柏崎刈羽原子力発電所の津波に関する

コメント回答

平成 27年 1月 23日

東京電力株式会社

B. 防潮堤の概要

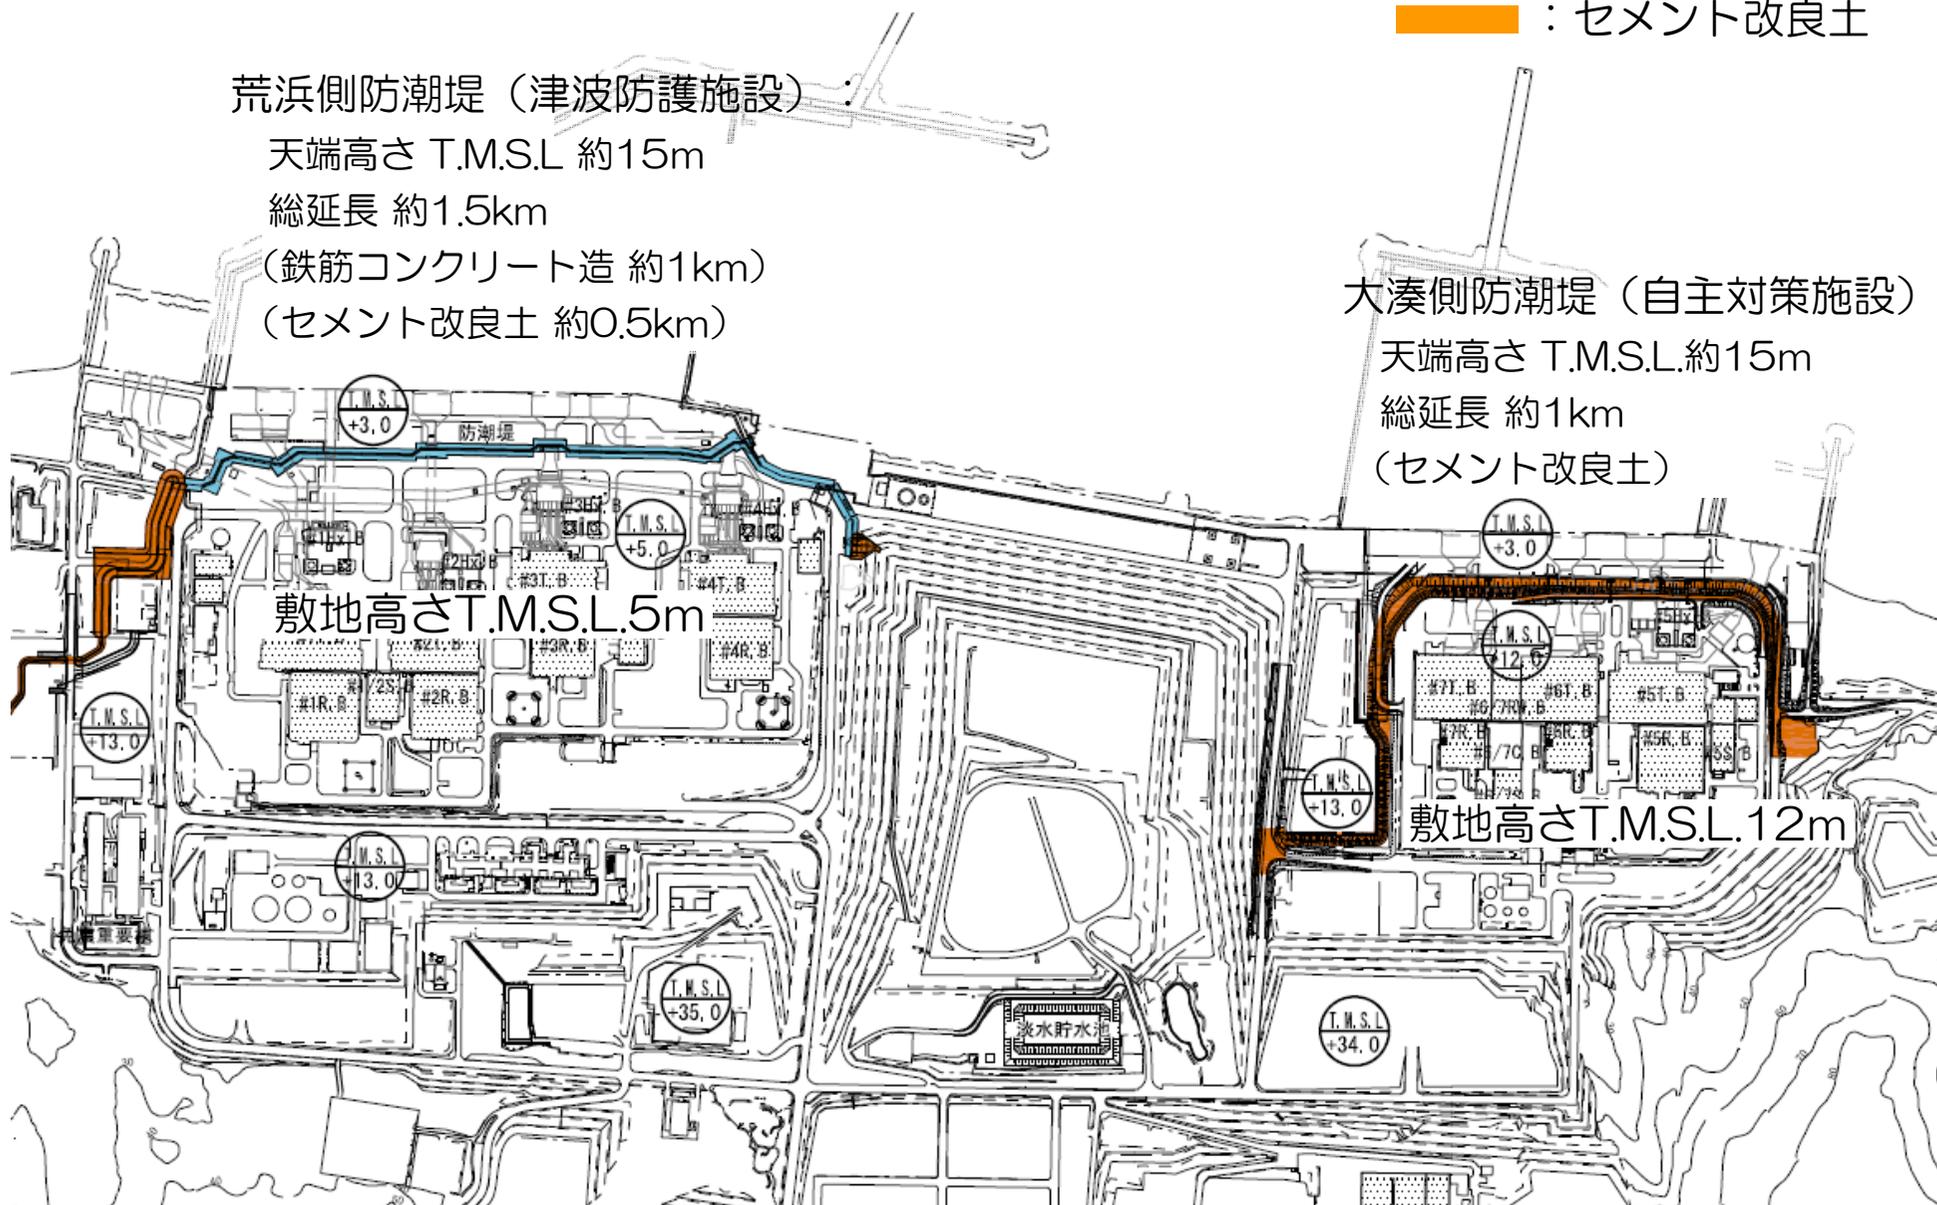
No	コメント
B	防潮堤，貯留堰の構造がわかる資料を示すこと

- : 鉄筋コンクリート造
- : セメント改良土

荒浜側防潮堤（津波防護施設）

大湊側防潮堤（自主対策施設）：

最大水位上昇量分布図（取水口前面上昇側最大ケース）

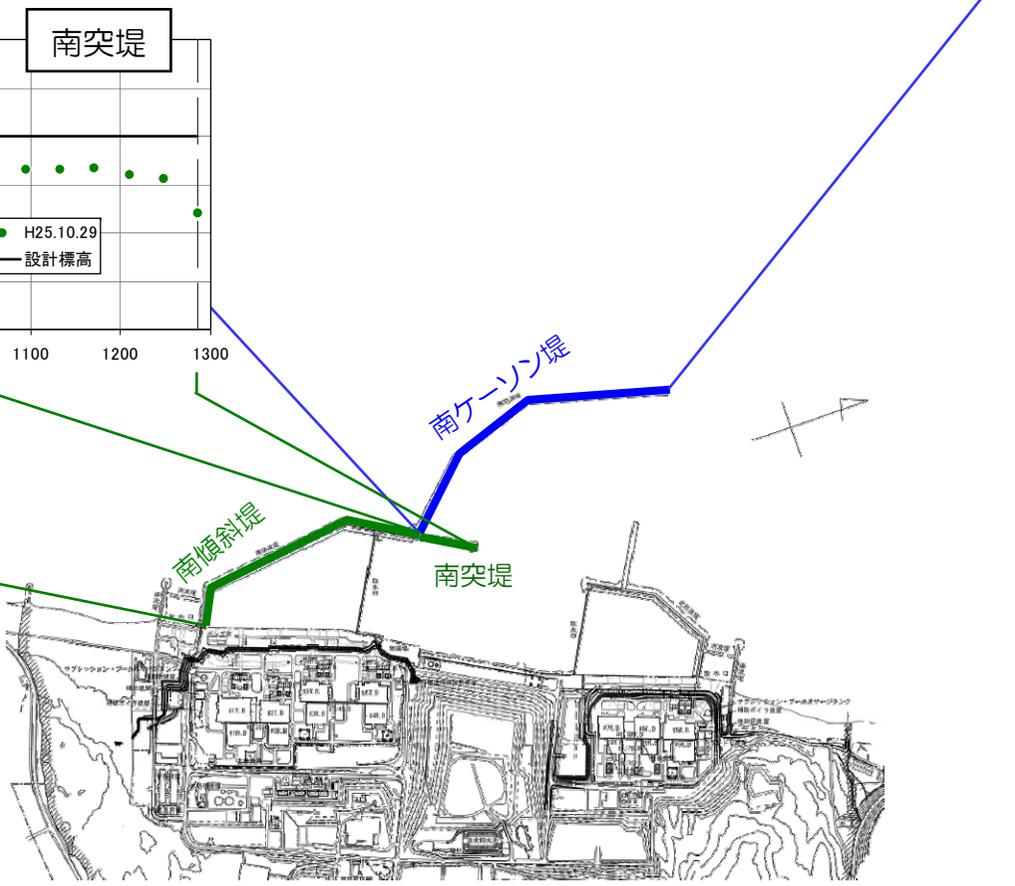
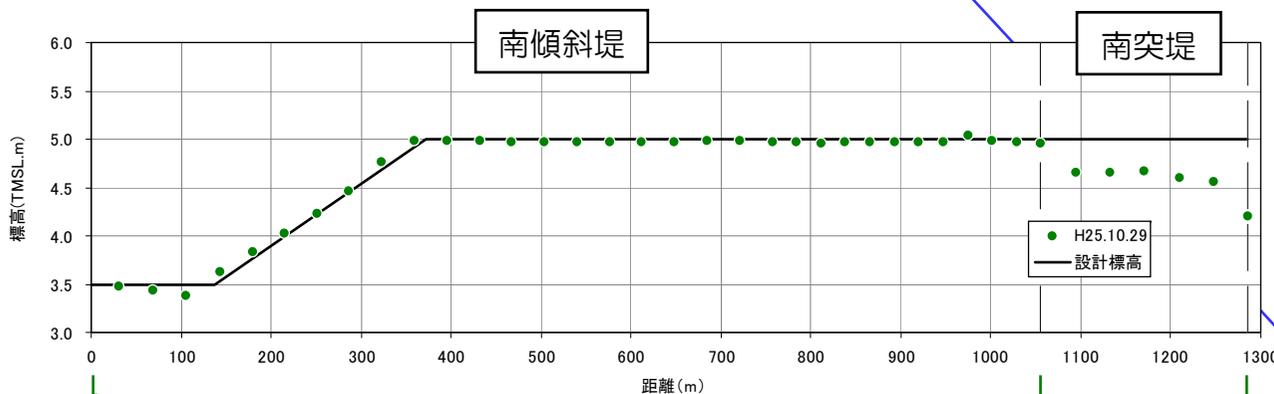
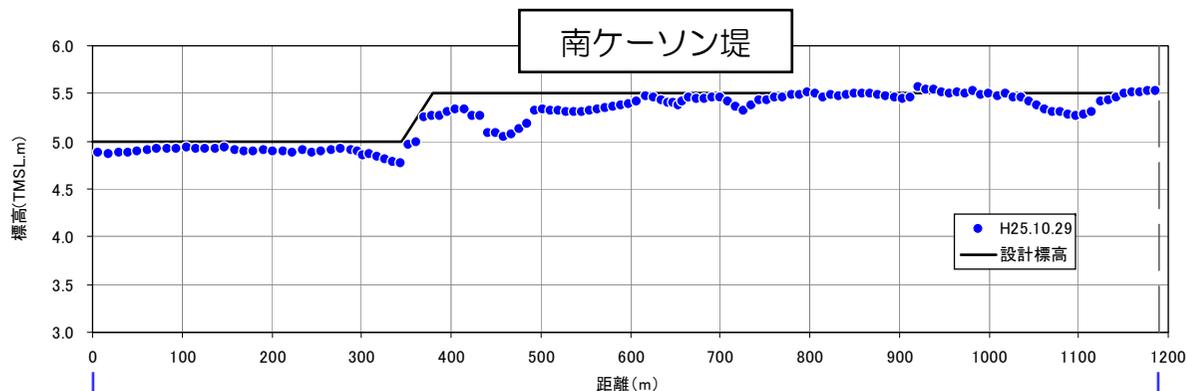
No	コメント
C	地震による津波の検討において、津波発生地震に対する防波堤の損傷を考慮した検討を実施すること

- 防波堤の沈下実績を踏まえ、防波堤の高さを1 m下げたケースを実施。
- 評価の結果、現行評価と有意な差がないことを確認。

D. 地殻変動量分布（基準津波）

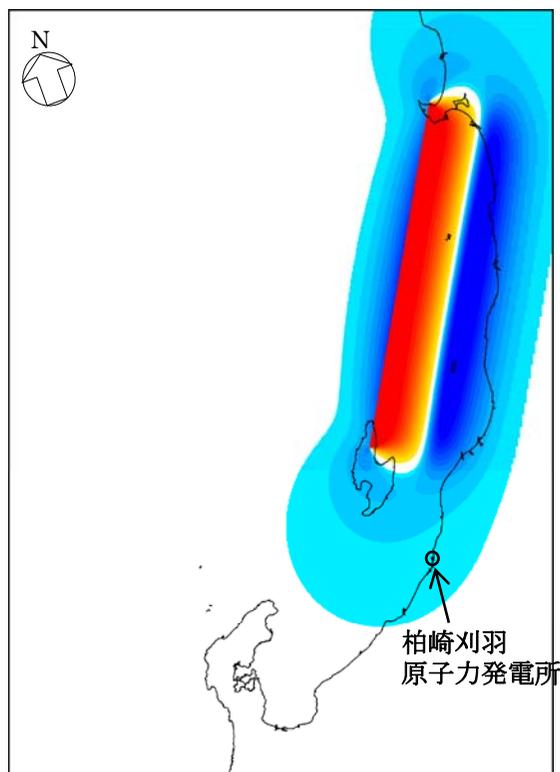
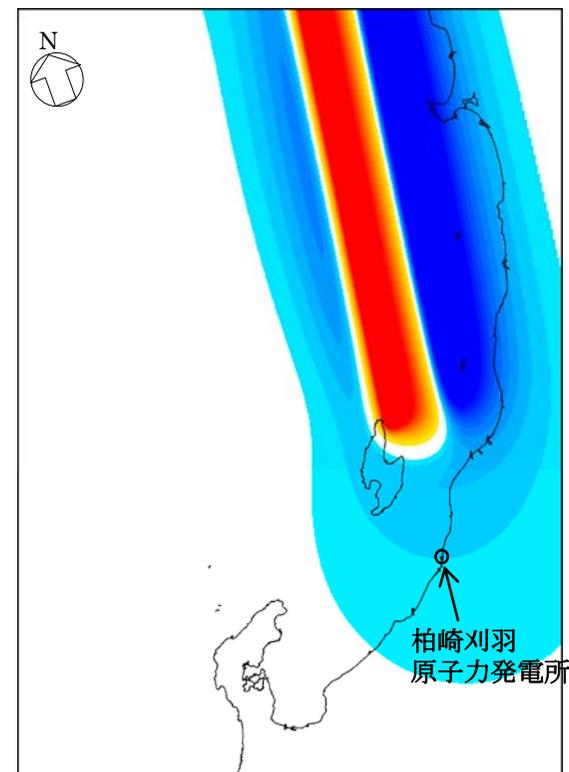
No	コメント
D	地殻変動量について，具体的に示すこと

各地点の地殻変動量

日本海東縁部の想定波源図

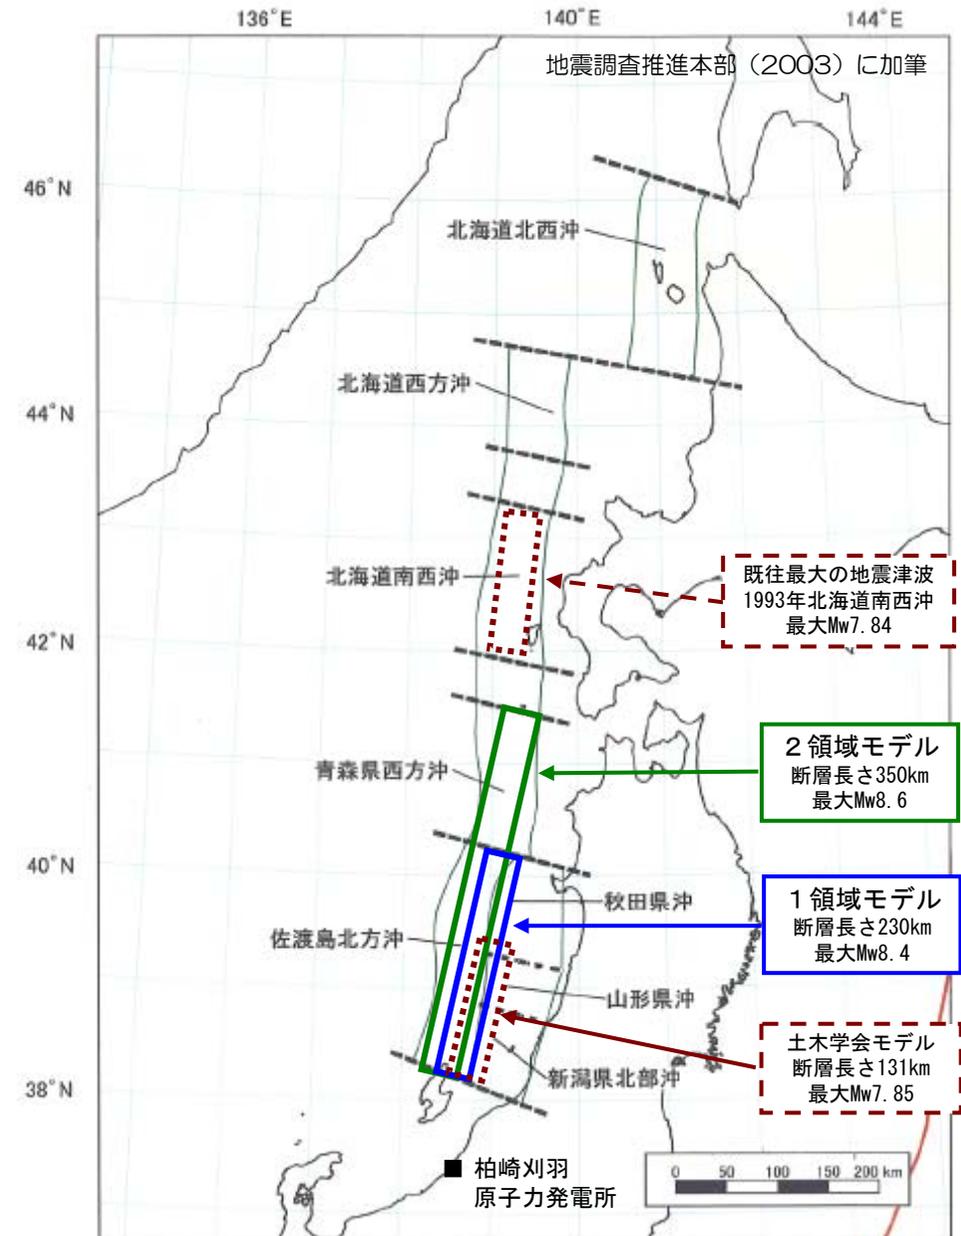
No	コメント
E	波源設定のパラメータスタディにおけるパラメータ設定について整理して示すこと

- 1領域モデルでは、佐渡島北方沖、秋田県沖、山形県沖及び新潟県北部沖の範囲における、「断層の位置」、「走向」及び「傾斜角」の不確かさの組合せを考慮

- 2領域モデルでは、「断層の位置」及び「傾斜角」の不確かさの組合せを考慮

■ 断層のすべり角設定の流れ

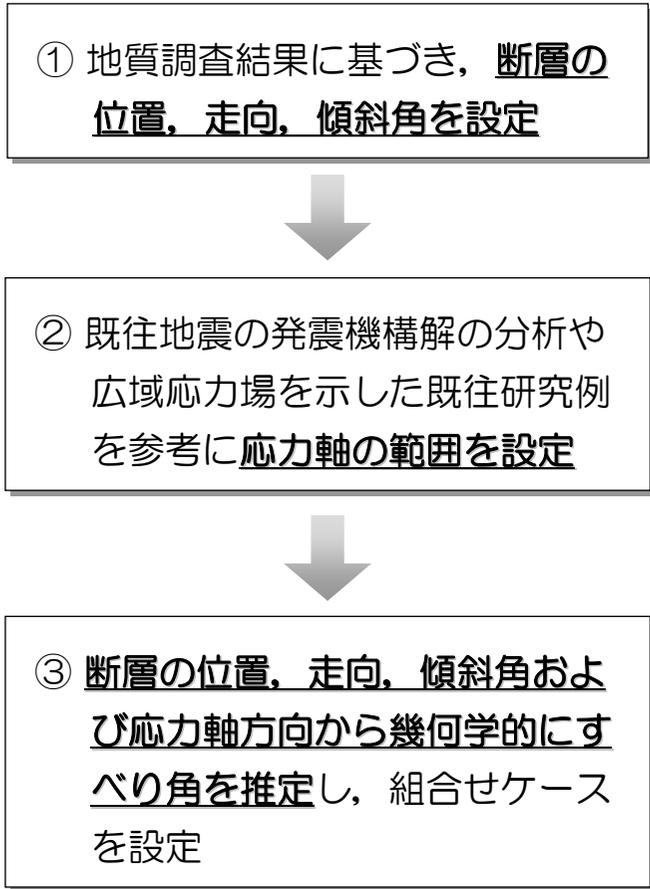
No	コメント																								
F	<p>波源設定のパラメータスタディにおいて設定している海底活断層のすべり角の根拠を示すこと。 また、主応力軸との関係を整理して示すこと</p>

- すべり角は、断層の応力軸の設定範囲に基づき設定。
- 基本ケースでは、設定した応力軸の範囲で最も90°に近い角度となるすべり角を採用。
- パラメータスタディでは、応力軸の範囲内で角度を3ケース設定し、すべり角の組合せを設定。

採取位置図

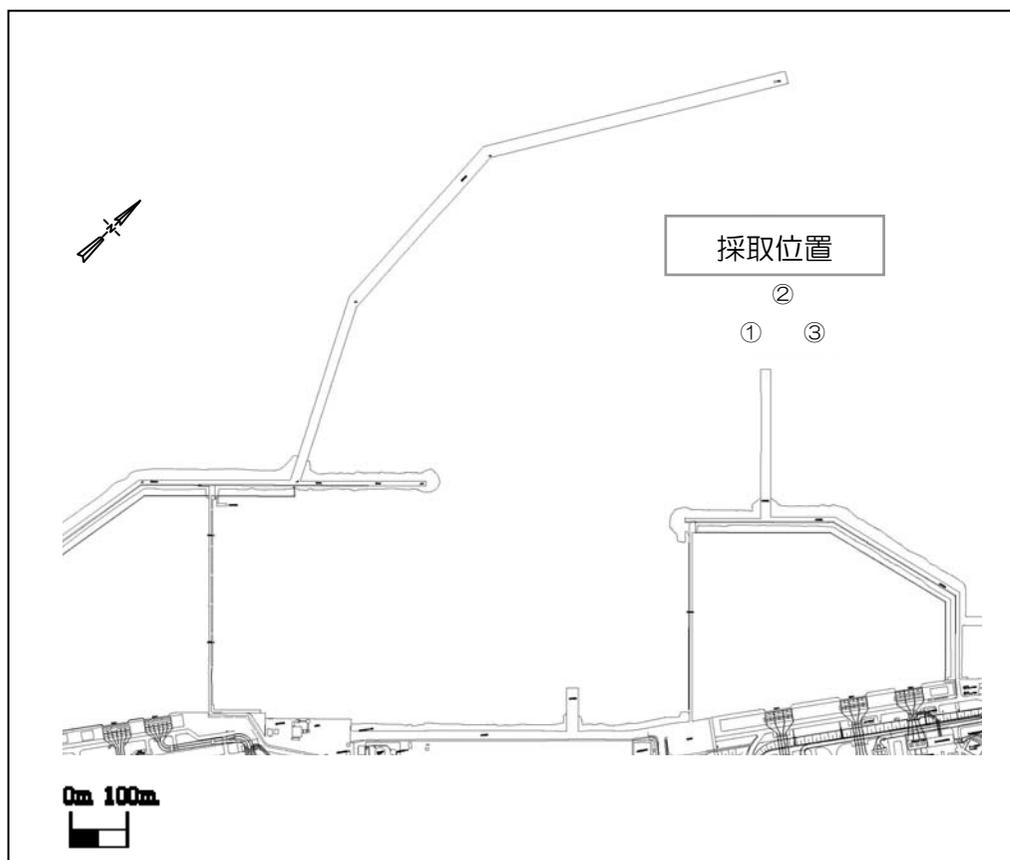
No	コメント
H	砂移動計算に用いている物性値について、根拠を示すこと。

- 敷地前面海域における浚渫砂を基に，砂の粒径，密度を設定。
- 粒径については，代表として中央粒径（D50）を採用。

項目	設定値	設定根拠
密度 ρ	2.69 g/cm ³	浚渫砂の物理特性試験結果 (平成19年度)
中央粒径 d	0.27 mm	浚渫砂の物理特性試験結果 (平成19年度)

■ 藤井ほか（1998）の浮遊砂濃度上限値5%ケース

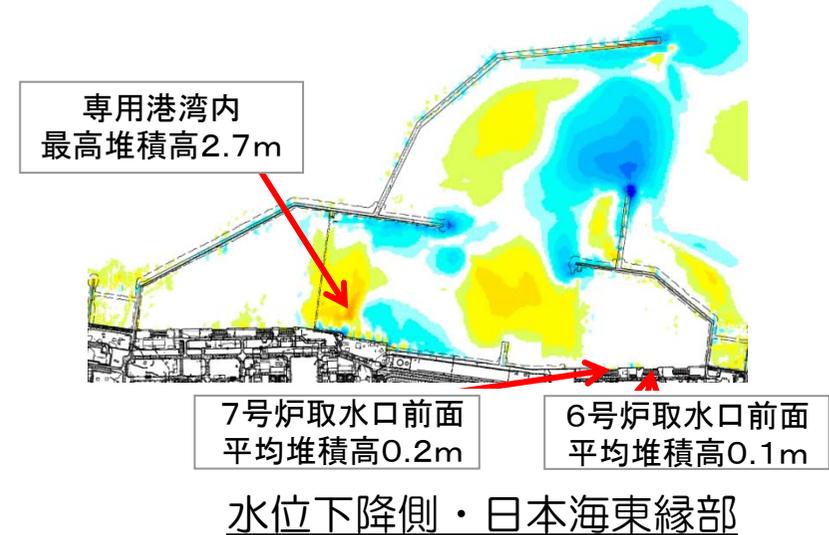
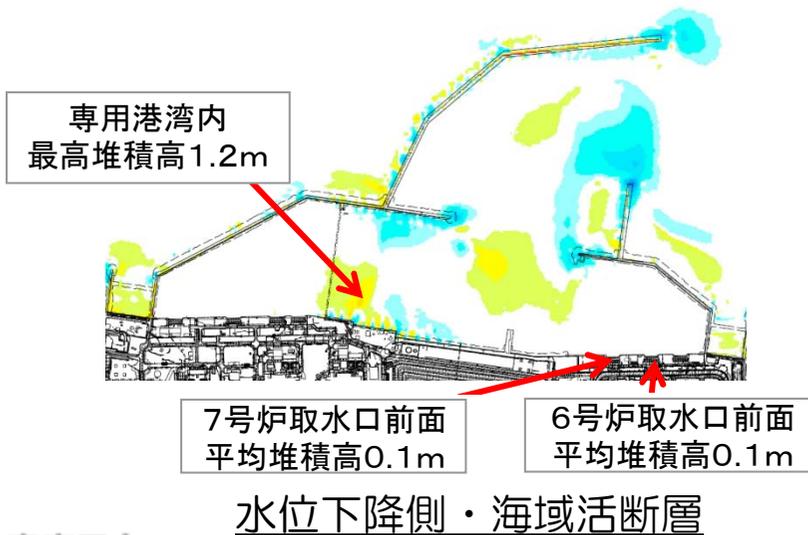
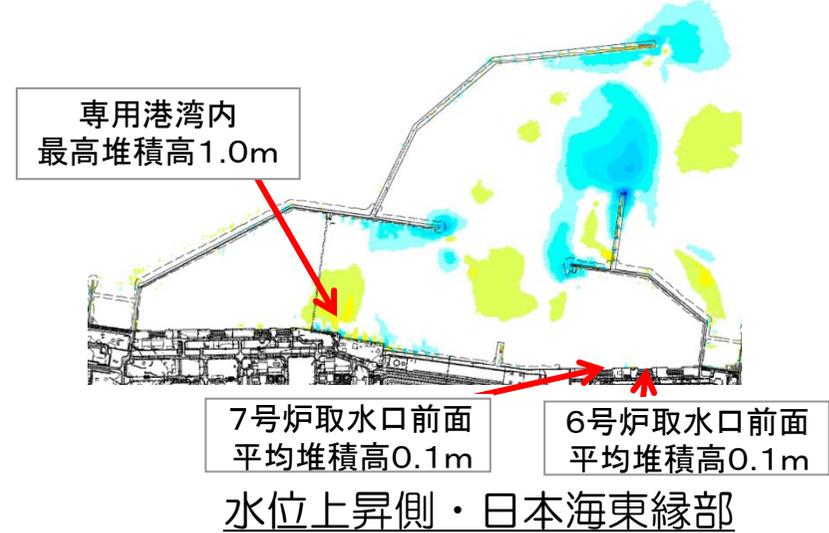
No	コメント
1	砂移動計算について、浮遊砂濃度の上限値5%のケースについても検討すること

- 藤井ほか（1998）の浮遊砂濃度上限値を5%としたケースを実施
- 取水口付近の堆積厚さは最大でも約0.2mであり、取水口が閉塞するおそれはないことを確認

西中通地点の調査位置図

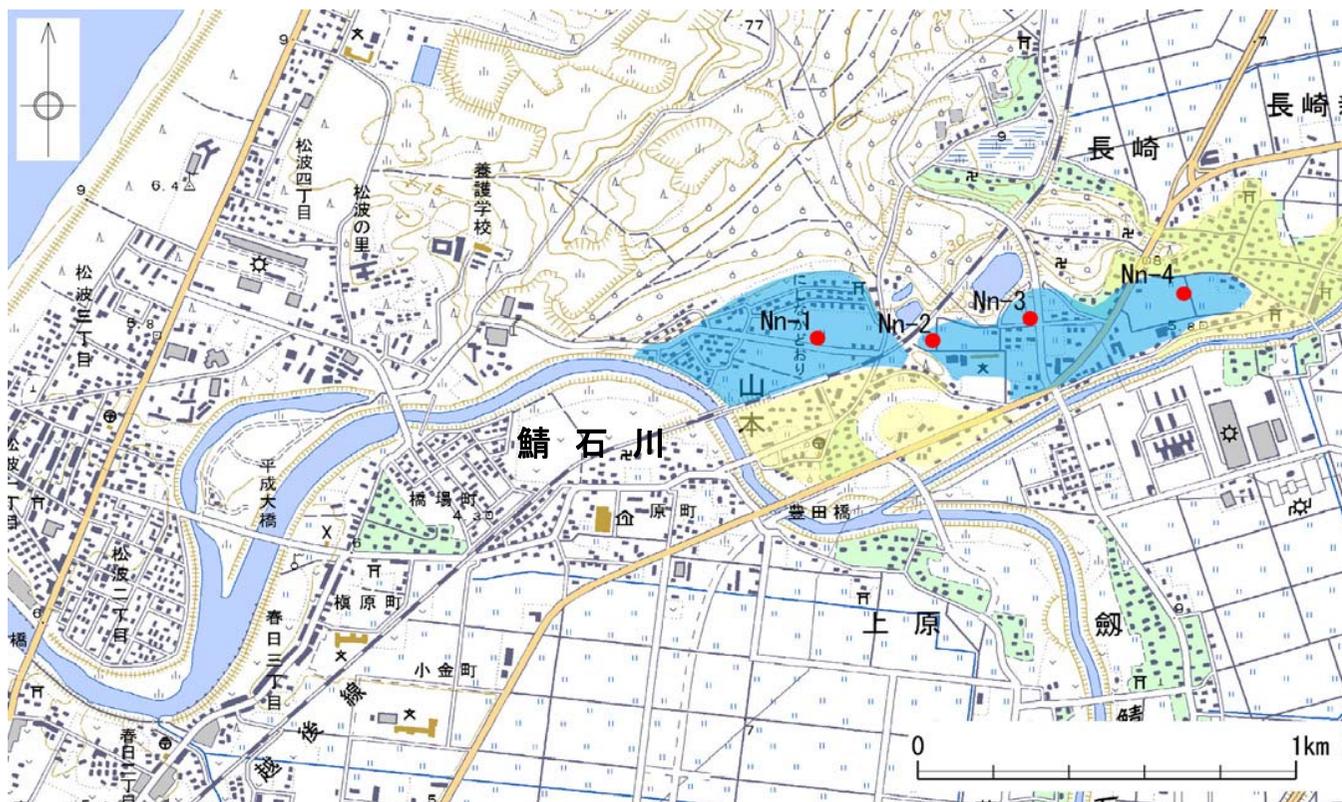
No	コメント
K	津波堆積物調査結果と想定津波との比較について、特に調査地点が海岸線から内陸に入り込んでいる西中通地点においては、海岸部における津波高さだけでなく浸水範囲の比較に関する検討も行うこと

- 柏崎市西中通地点における津波堆積物調査は、ボーリング調査を4箇所（Nn-1～Nn-4）実施しており、うち3箇所において津波起因の可能性のあるイベント堆積物を確認した。
- 西中通地点については、津波海岸線から内陸に入り込んでいるため、浸水範囲に関する検討を実施した。
